消音器EN 變更通知

2026年5月21日

1. 產品型號：消音器 EN 系列。
2. 變更事由：規格表資料變更。
3. 變更實施日期：不影響產品性能，採自然汰換。
4. 其他：如有相關問題，請洽詢公司業務單位。

設變前					設變後

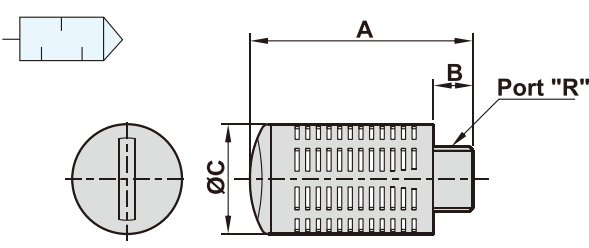
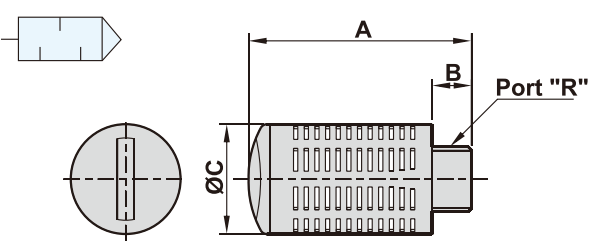
機型	R	A	B	C	機型	R	A	B	C
EN-01	PT 1/8"	33	6	16	EN-01M	PT 1/8"	33	6	12
EN-02	PT 1/4"	42.2	8	20	EN-01	PT 1/8"	33	6	16
EN-03	PT 3/8"	56.8	10	24	EN-02	PT 1/4"	43	8	19
EN-04	PT 1/2"	56.8	10	24	EN-03	PT 3/8"	57	10	24
EN-06	PT 3/4"	85	14	34	EN-04	PT 1/2"	57	10	24
EN-08	PT 1"	100	19	41	EN-06	PT 3/4"	114	18	48.5
					EN-08	PT 1"	114	18	48.5
